**Всемирный форум для согласования правил
в области транспортных средств**

Правила № 16 (ремни безопасности)

Предложение по поправкам серии 07 к Правилам № 16 (ремни безопасности)

**Представлено экспертами от Европейской комиссии,
Японии и Республики Корея***

Образец А

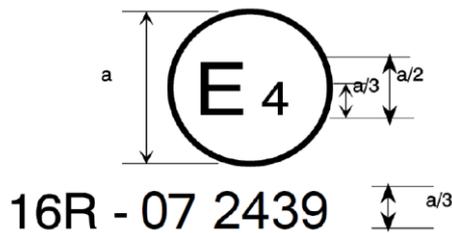
Приложение 2 изменить следующим образом:

Приведенный выше знак официального утверждения, проставленный на транспортном средстве, указывает, что данный тип транспортного средства официально утвержден на основании Правил № 16 в Нидерландах (E 4) в отношении ремней безопасности. Номер официального утверждения означает, что официальное утверждение было предоставлено в соответствии с требованиями Правил № 16 с поправками серии **07**.
